**Bebauungsplan Nr. 250**

**Mühlenteichstraße / Kronenweg**

**Vorschläge zur  
Abwägung der im Rahmen**

**Stand: 22.02.2021**

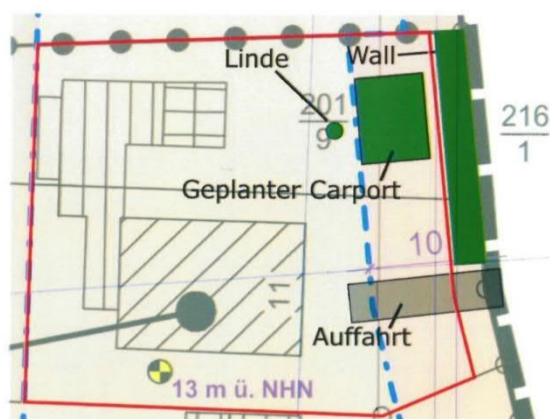
Daneben sind die Grenzen des überbaubaren Bereichs bei den Flurstücken 213/4 und 214/4 annähernd bis zum zulässigen Bereich ausgehnt, bei unserem Grundstück sind diese Grenzen deutlich eingeschränkt. Hier müssen wir insbesondere den Abstand von 10 m vom Kronenweg bemängeln, der bei den Flurstücken 213/4, 214/4, 215 und 201/10 noch mit 5 m festgesetzt wurde.

Auf unserem Vorgrundstück wächst mit einem Abstand von ~11 m zum Kronenweg eine sehr alte Linde mit einem Stammumfang von ~3 m. Straßenseitig wird unser Grundstück durch einen begrünten Wall mit einer Breite von ~3 m begrenzt. Mittig auf dem Wall wachsen viele alte Linden, Buchen und auch ein Ahorn.

Auf Bild Abbildung 1 ist die Situation auf unserem Grundstück zu sehen. Ca. mittig auf dem ungenutzten rechtsseitigen Vorgrundstück steht die Linde. Die einzig geeignete Position für ein Doppelcarport ist zwischen Linde und Straße.

Im Sinne einer Gleichbehandlung aller Baugrundstücke im Plangebiet wird der Bebauungsplanentwurf wie folgt geändert:

1.  
Im südöstlichen Plangebiet wird die Abgrenzung des überbaubaren Bereiches neu gefasst. Die Baugrenze verläuft nicht länger in einem Abstand von 10 m zur Straßenbegrenzungslinie des Kronenweges, sondern nur noch in einem Abstand von 5 m.
2.  
Die textliche Festsetzung Nr. 4 wird dahingehend geändert, dass Garagen und Nebenanlagen nicht länger einen Mindestabstand von 5,0 m zu den angrenzenden öffentlichen Verkehrsflächen einhalten müssen, sondern nur noch einen Mindestabstand von 3,0 m.

Die geplanten Änderungen des Bebauungsplanentwurfs wurden bereits mit den Einwendern abgestimmt. Aufgrund der vorgenommenen Änderungen ist die Errichtung eines Carports an der gewünschten Stelle nunmehr möglich.
